Opinia Nr 008970

z wyników przeprowadzonych oględzin - ekspertyzy urządzeń grzewczo-kominowych

w budynku przy ul. Topolowej nr 13/5 w Wąbrzychu
dotycząca urządzeń grzewczo-kominowych używanych przez
B.O.K. Piaskowa Góra

SYNTEZY

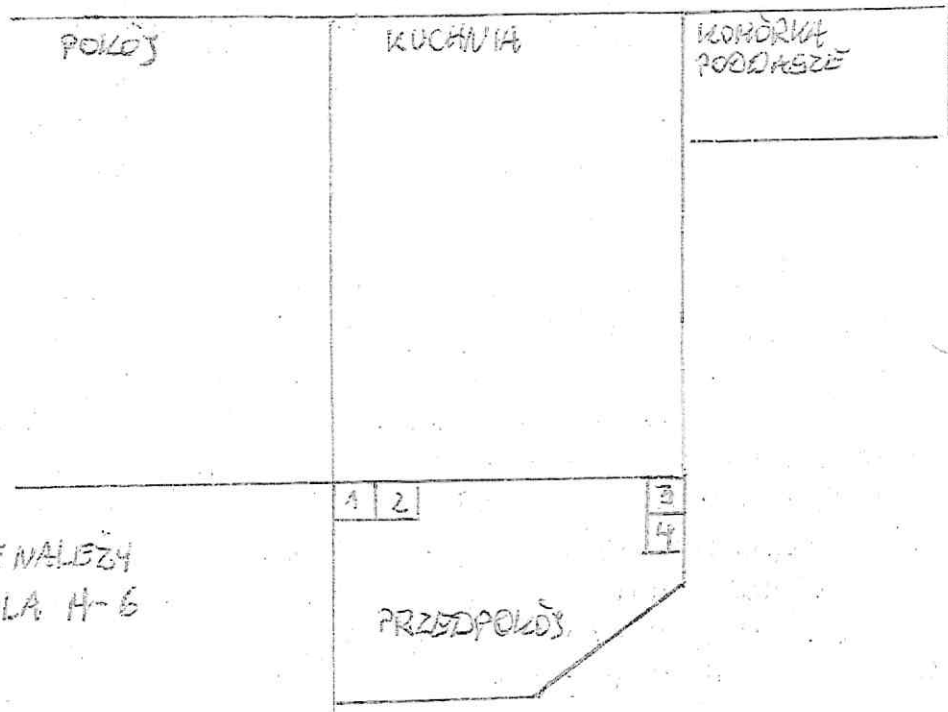
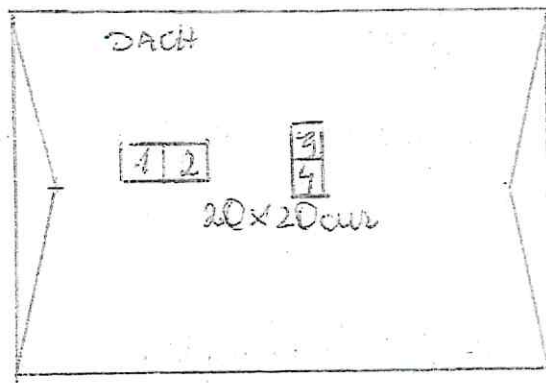
PRZEWODY NR. 4 NIE NALEŻY
DYKORZYSTYWAĆ JEST DLA M-6
